Opinia Nr 008408

z wniosków przeprowadzonych oględzin - ekspertyzy urządzeń grzewczo-kominowych

w budynku przy ul. Mierosławskiej nr 7/10 w Walborydzu

1. Wskazania przewodu kominowego i usytuowania miejsca na podłączenie
2. Ustalenia prawidłowości podłączenia
3. Ustalenia przyczyn wadliwego działania urządzeń

SKŁAD ORIENTACYJNY

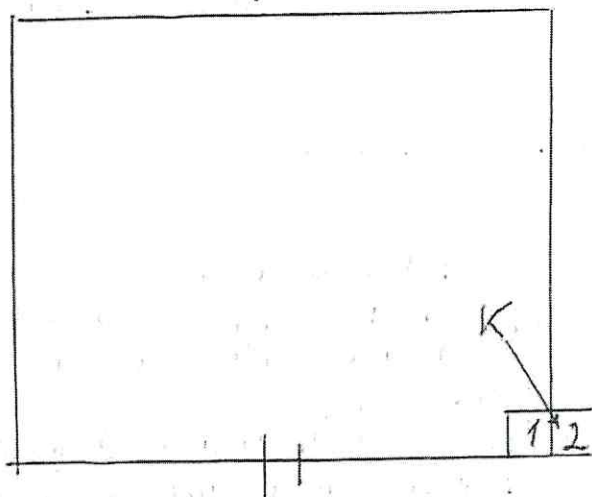
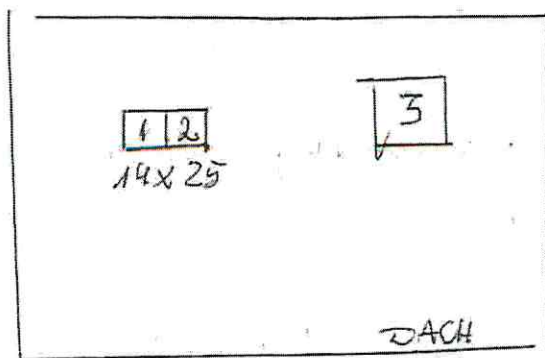
1. Przewód kominowy nr 2 można przeznaczyć do podłączenia pieca kociołkowego po zamontowaniu otworu po piecu w H-11
2. Wentylację wywiewną wykonać zgodnie z obowiązującymi przepisami
3. Dla prawidłowego funkcjonowania urządzeń kominowych zapewnić należy napływ powietrza z zewnątrz poprzez urządzenie nawiewne
